COMUNE DI AREZZO

Piano
Complesso
di Intervento

Osservazione & Controdeduzioni

Recupero area ex Caserma Cadorna

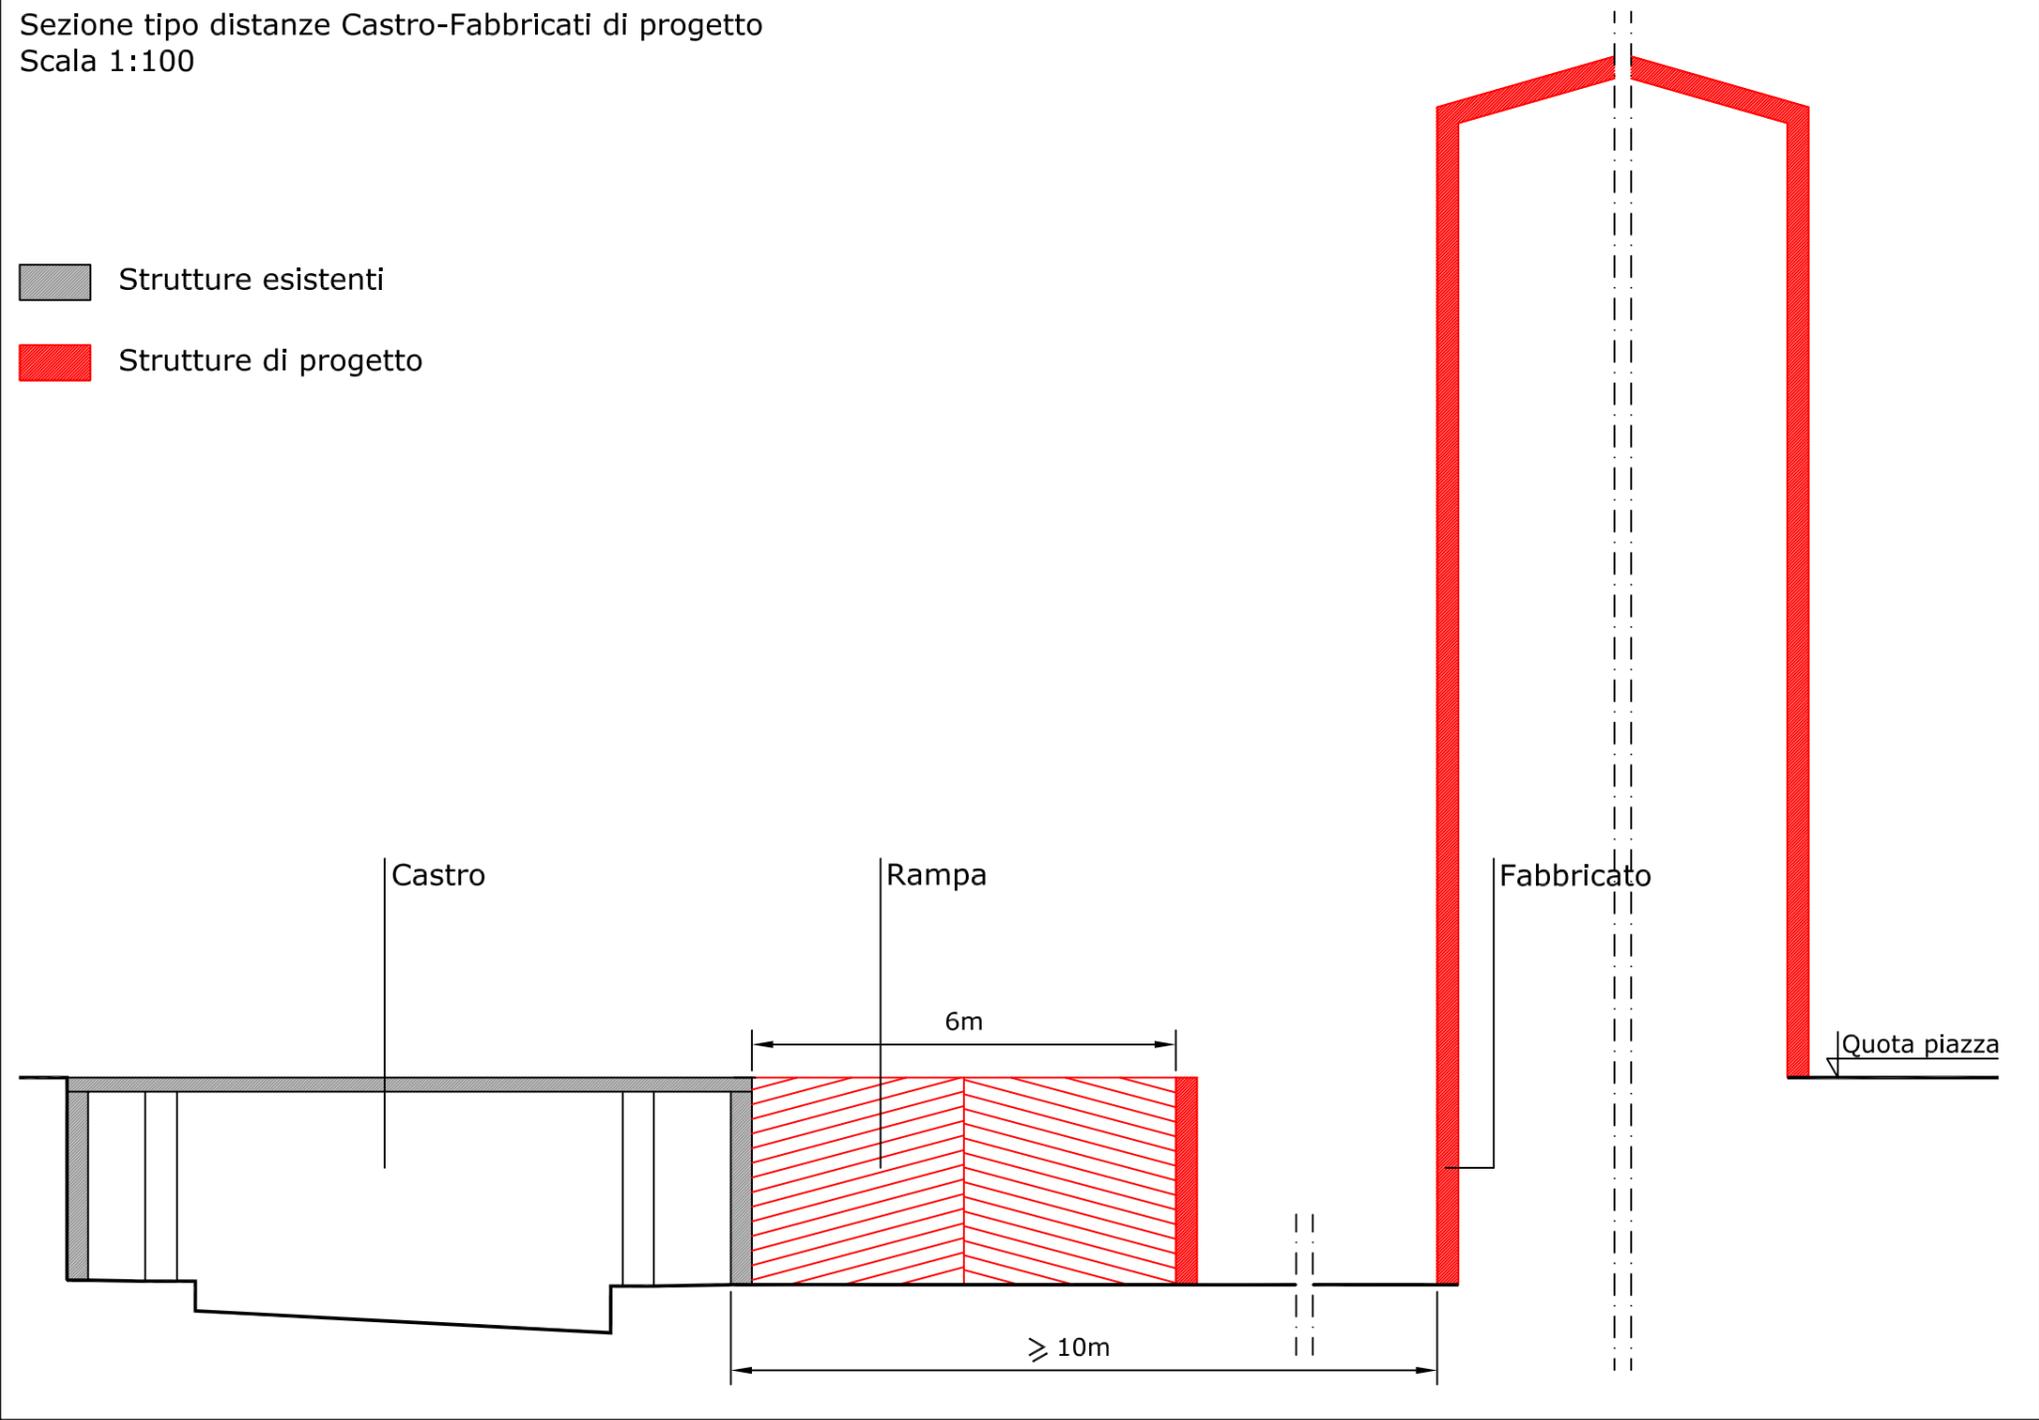
Per quanto riguarda gli aspetti idraulici, dalla rappresentazione riportata nella tavola 05 risulta che nella fascia di 10 metri parallela al tratto tombato del torrente Castro sono previsti la rampa di accesso e i parcheggi interrati; come concordato per le vie brevi con il settore Difesa del Suolo della Provincia di Arezzo, si ritiene che la rampa di accesso sia ammissibile, in quanto da considerarsi anche come opera funzionale all'accesso al tombamento medesimo da parte dei mezzi operativi della Provincia, mentre i parcheggi dovranno essere realizzati interamente all'esterno dei 10 metri, misurati a partire dal lato esterno della parete dell'opera idraulica. Si chiede pertanto di adeguare in tal senso il progetto e di produrre una sezione trasversale in scala adeguata che rappresenti il torrente Castro, la rampa ed i parcheggi, esplicitando le distanze minime previste. A tale proposito si segnala che la rampa dovrà essere posta a quota superiore a quella del livello di piena ordinaria del corso d'acqua e che dovrà avere larghezza idonea al doppio senso di circolazione; inoltre dovranno essere rappresentati i dispositivi progettuali atti a garantire il mantenimento della sicurezza idraulica del parcheggio in caso di massima piena prevista all'interno del tratto tombato.

Per quanto riguarda gli aspetti idraulici, come emerso nell'incontro tenutosi presso gli uffici del Genio Civile in data 14/07/2010, si fornisce una sezione trasversale da cui si evince che le nuove opere (fabbricato) saranno realizzate ad una distanza maggiore o uguale a m. 10 dal lato interno della parete dell'opera idraulica, ad eccezione della rampa e pertanto nella fascia compresa tra questa e il fabbricato non è prevista la realizzazione di nessuna costruzione. Tale rampa, funzionale anche all'accesso al tombamento del torrente Castro, avrà una larghezza di m. 6 e permetterà il doppio senso di circolazione, oltre all'agevole transito dei mezzi operativi della Provincia. Per poter garantire contestualmente l'accesso al Torrente Castro ed il mantenimento della sicurezza idraulica del parcheggio in caso di massima piena prevista all'interno del tratto tombato, i due accessi (al torrente e al parcheggio) saranno separati da un dosso avente una quota massima superiore al tirante idrico in alveo per TR200. In particolare, la rampa di accesso ai parcheggi proseguirà con una nuova rampa in salita fino a raggiungere la quota di sicurezza idraulica, per poi ridiscendere fino all'accesso al torrente da realizzare mediante installazione di porta a tenuta stagna. La presenza dell'ostacolo fisico costituita dalle due rampe e dal piano a quota di sicurezza garantirà, anche in caso di mancanza di tenuta della porta di accesso al corso d'acqua, la sicurezza idraulica dei nuovi parcheggi.
